**Objet : Projet de construction et d'exploitation d'un nouveau terminal
portuaire à Sorel-Tracy – Questions complémentaires – DQ1 – Réponses
de l'initiateur**

Projet de construction et d'exploitation d'un nouveau terminal portuaire à Sorel-Tracy – Questions complémentaires – DQ23

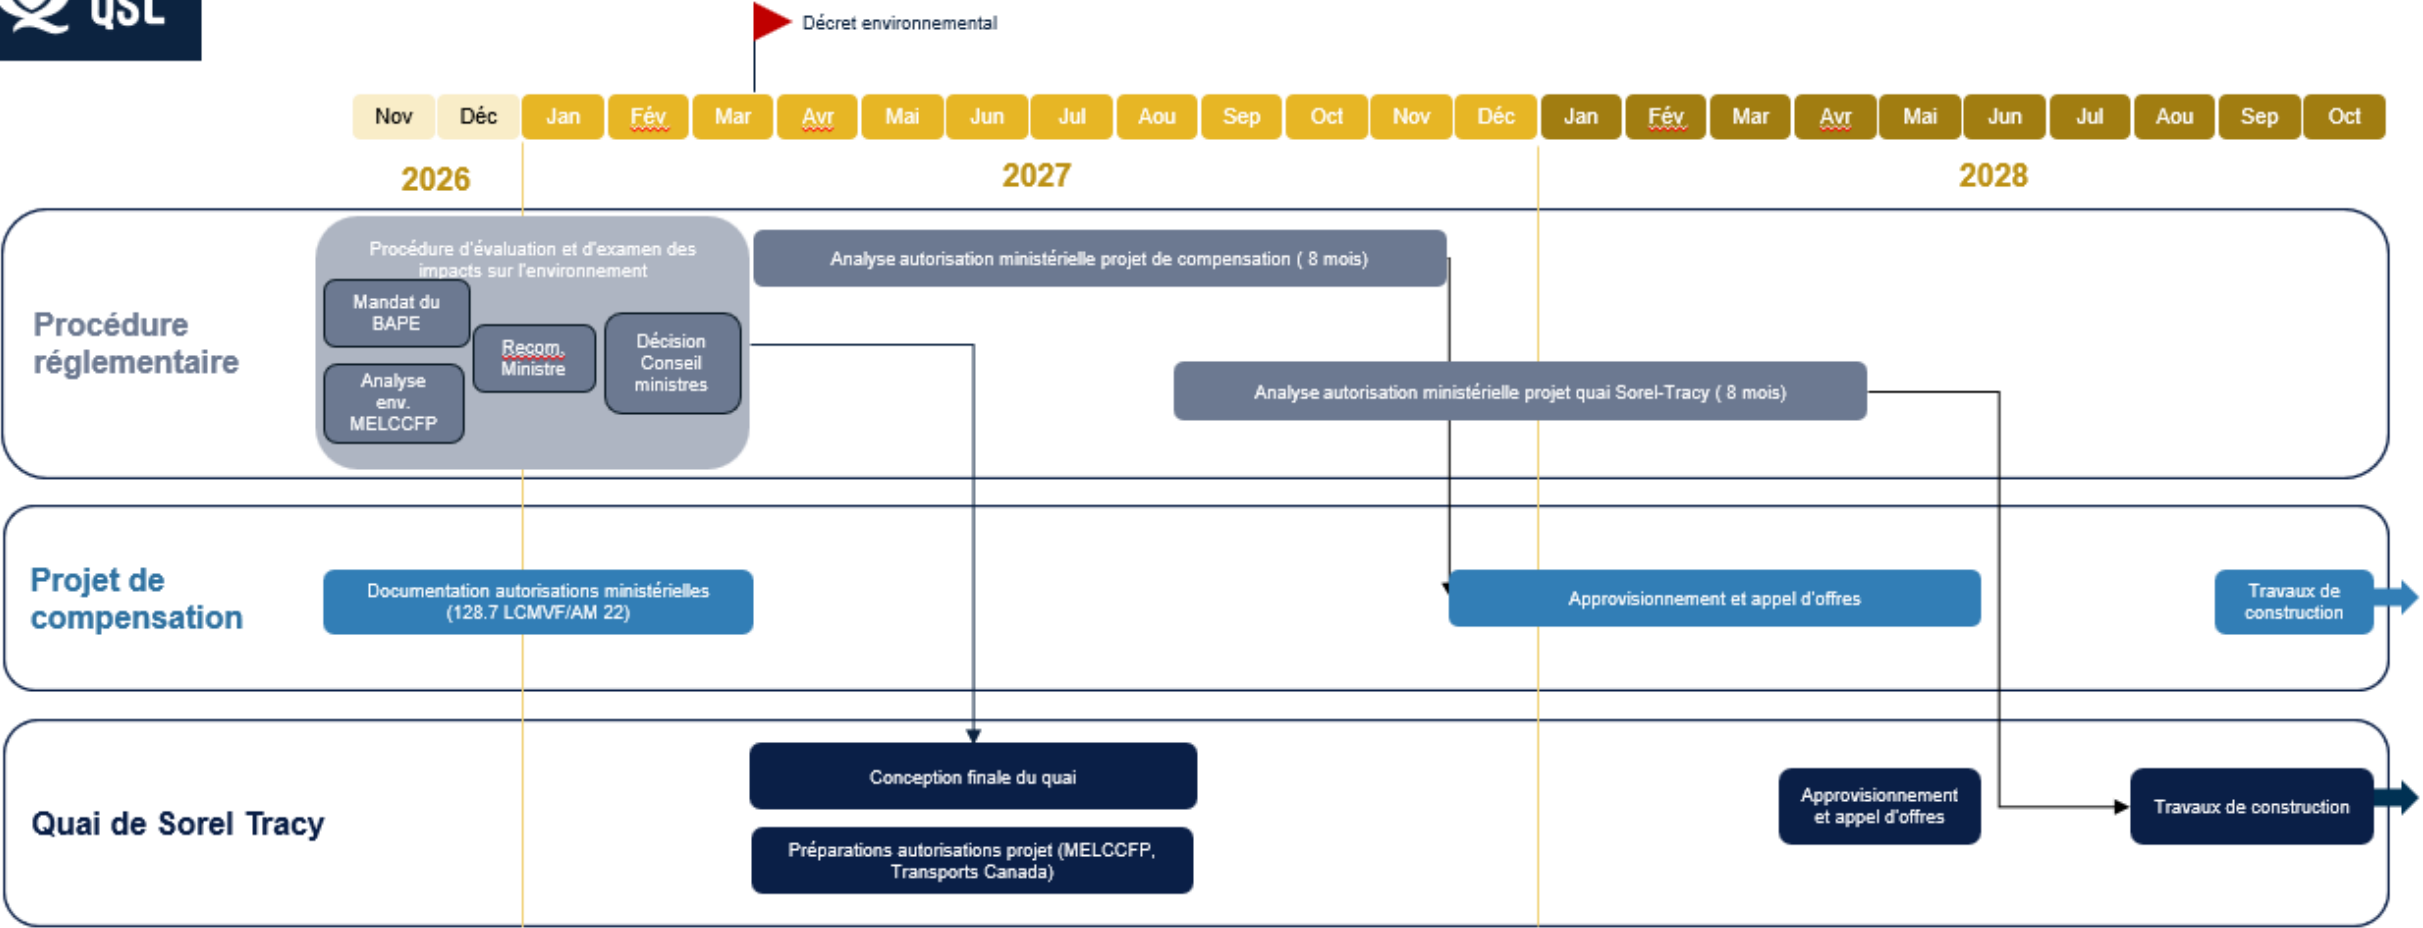
- 10) En réponse à une question de la commission en séance demandant s'il vous était possible de réaliser les travaux de compensation de manière concomitante aux travaux d'aménagement du terminal portuaire, vous avez répondu « si nous sommes en mesure de le faire sans délai important pour la mise en opération du quai, nous allons le faire » (DT3, p. 14). Dans la version actualisée de votre étude d'impact (juillet 2025), vous dites « QSL entend identifier et mettre en œuvre le Projet de compensation, avec l'approbation du MPO et du MELCCFP et en tout respect de leurs exigences réglementaires respectives (LP, LEP, RCAMHH, LCMVF) avant de débiter les travaux de construction. » (ÉI juillet 2025, p. 14-32)
- a. Veuillez confirmer que QSL s'engage à mettre en œuvre le projet de compensation avant de débiter les travaux de construction.

Au dépôt de l'étude d'impact, le début des travaux était envisagé en 2027, sous réserve de l'obtention des autorisations du MELCCFP et du

La tenue du BAPE et les délais supplémentaires liés à l'adoption du décret, puis à l'obtention des autorisations du MELCCFP, laissent toutefois prévoir que les travaux ne pourraient pas être réalisés en 2027.

Échéancier de construction et suivis

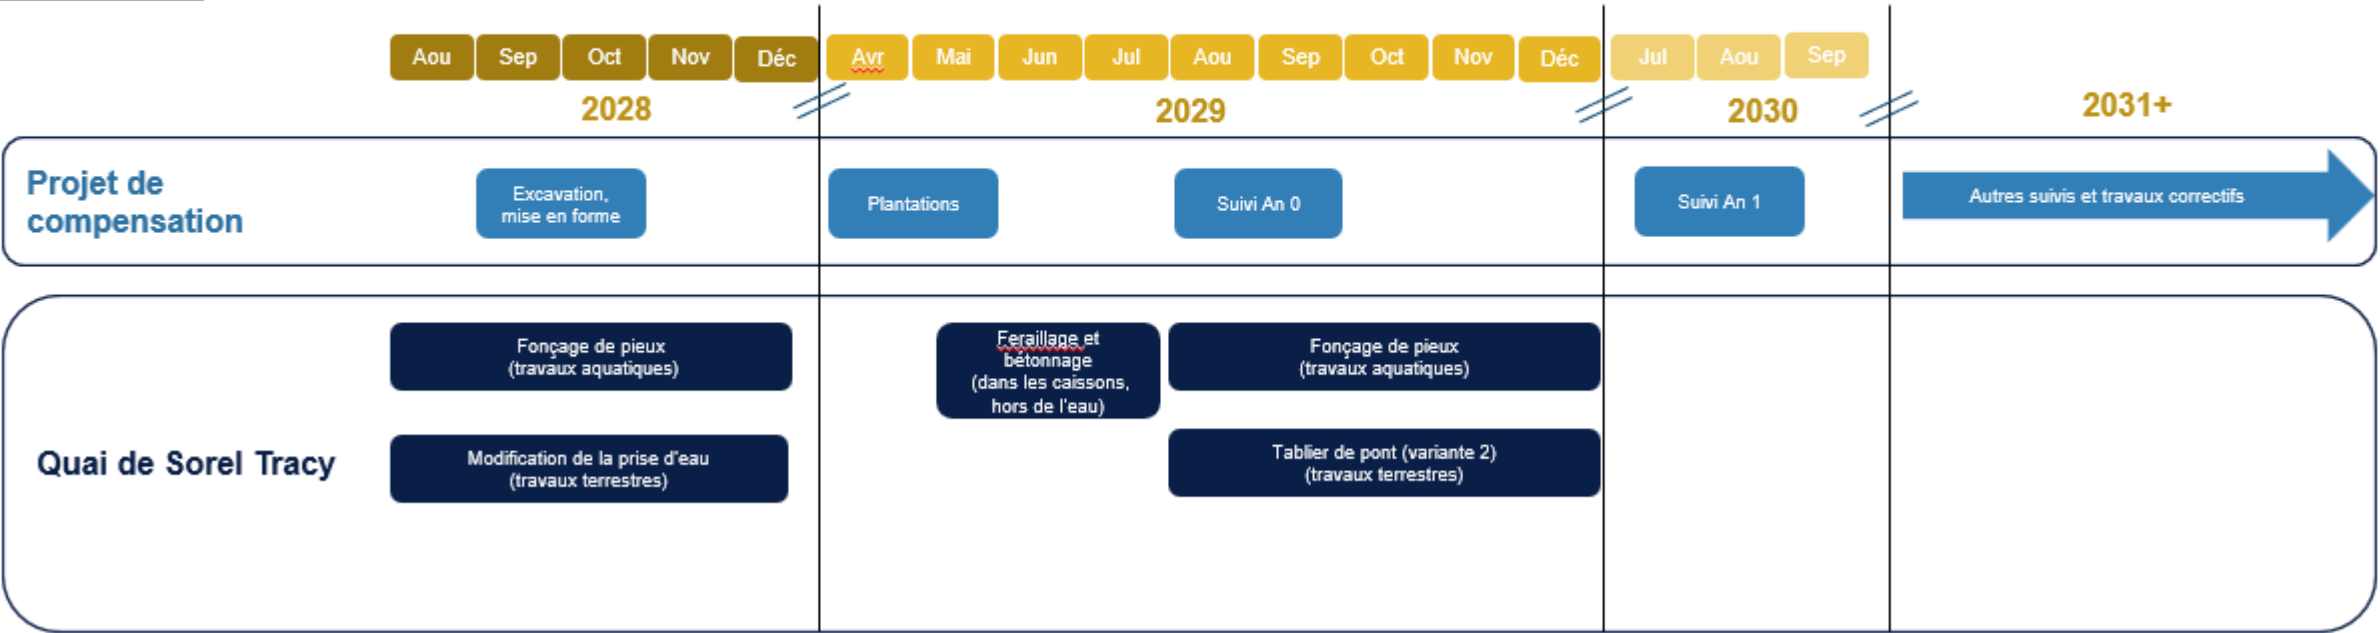
- b. Veuillez détailler les étapes de mise en œuvre du projet de compensation qui auraient lieu avant le début des travaux de construction. Veuillez illustrer votre réponse à l'aide d'un calendrier mettant en parallèle les étapes de mise en œuvre du projet de compensation et son suivi, et les étapes des travaux de construction du terminal portuaire.

Réponse :

Voir les échéanciers à la page suivante.
